改善箇所説明図

代表機種：カトウ YDS-KRC017

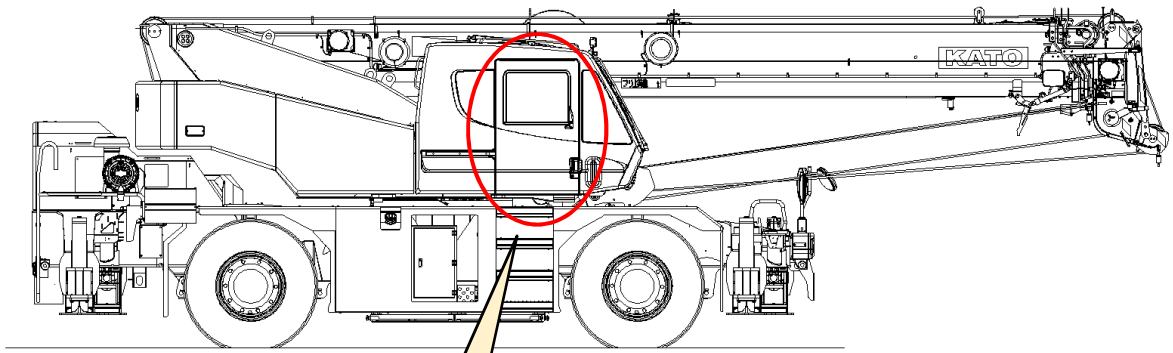
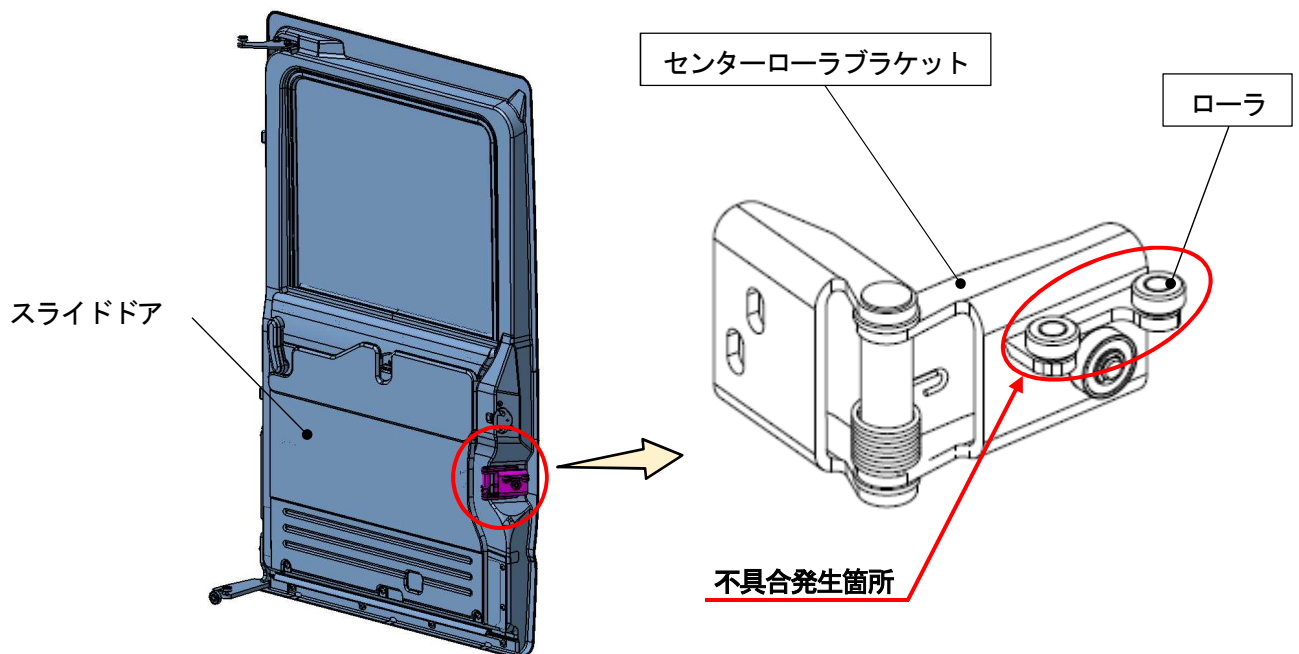
ホイール・クレーンの運転者席スライドドアにおいて、センターローラブラケットのローラの材質が不適切なため、ドア開閉を繰り返すとローラ及びローラ取付けピンが早期に摩耗することがある。そのため、ドアにガタが発生して、最悪の場合、開閉時にドアが脱落するおそれがある。

全車両、センターローラブラケット一式を対策品に交換する。
